**盛科 CTC8180**

## **部分管脚电平超标问题说明**

版本 V1.0

日期 2021-08-31

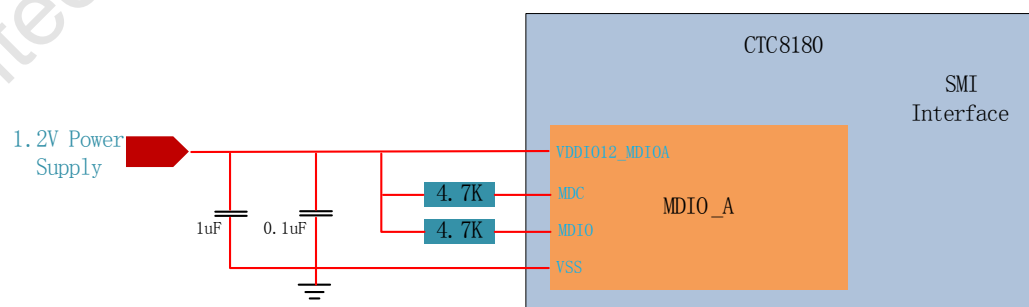
CTC8180 MDIO\_A[1:0]、MDIO\_B[1:0]、MDIO\_C[1:0]、MDIO\_D[1:0] (以下统称 MDIO) 使用 3.3V 上拉, 芯片初始化到正常工作 MDIO 管脚叠加时钟波形,  $V_{max}$  超过 3.465V。

芯片内部 MDC 信号串扰到同组 MDIO 信号上, 导致 MDIO 上叠加与 MDC 同频的波形。

- 如果不使用 MDC 和 MDIO, MDC/MDIO 管脚 NC。VDDIO3312\_MDIOA/B/C/D 不供电。
- 如果使用 MDC 和 MDIO, MDC 和 MDIO 只能使用 1.2V 上拉。  
**VDDIO3312\_MDIOA/B/C/D 只能使用 1.2V 供电, 不可以使用 3.3V。** ( 需要注意: 对方 slave 器件 MDC/MDIO 接口的  $V_{inH}$  支持最大电压必须为工作电压的+10% )。

设计框图: 以 MDIO\_A0/MDC\_A0 为例: VDDIO3312\_MDIOA 使用 1.2V 供电, MDIO\_A0/MDC\_A0 上拉到 1.2V。加上串扰的影响, 可以保证 MDIOA0  $V_{max}$  小于 3.465V。

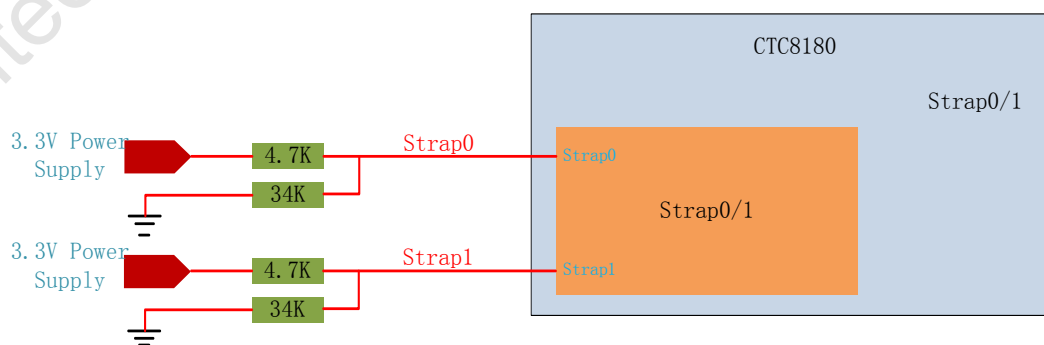
CTC8180 STRAP[1:0]上拉到 3.3V，芯片初始化到正常工作 STRAP[1:0]管脚叠加时钟波形，V<sub>max</sub> 超过 3.465V。

芯片内部 MDC 信号串扰到 STRAP[1:0]信号上，导致 STRAP[1:0]上叠加与 MDC 同频的波形。

- 如果不使用 MDC 和 MDIO，VDDIO3312\_MDIOA/B/C/D 不供电，MDC 无输出，STRAP[1:0]可以正常上拉 3.3V，STRAP[1:0]V<sub>max</sub> 为 3.4V。
- 如果使用 MDC 和 MDIO，MDC 和 MDIO 只能使用 1.2V 上拉。VDDIO3312\_MDIOA/B/C/D 只能使用 1.2V 供电。STRAP[1:0]需要做上拉 4.7K，下拉 34K 的分压处理。

设计框图：STRAP[1:0]上拉 3.3V 做分压处理，上拉 4.7K，下拉 34K。可以保证分压后的电压在 2.9V 左右，加上串扰的影响，STRAP[1:0]V<sub>max</sub> 小于 3.465V。
